Commune de Yerres

Rapport sur l'état et les modifications de
certaines parties des locaux scolaires correspondant
aux réclamations de l'Inspecteur et Observations
particularies de l'Architecte communal

École enfantine (asile St Catherine)

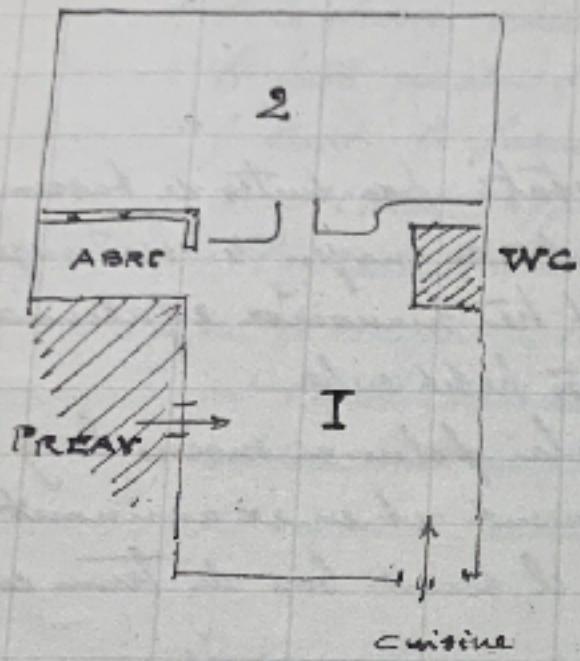
Égouttement il faudrait un robinet pour 10 élèves
Le pied de l'installation serait apposé malicieusement de
façon l'appareil en fonte émaillée à dossier avec
robinet cuivre coulisse en fonte vernie

6f² x 60 par place (0,90 x 0,60)

Il faudrait compter en outre cuveras 1f² x 60 pour
la vidange et l'alimentation (pour deux places comme base)
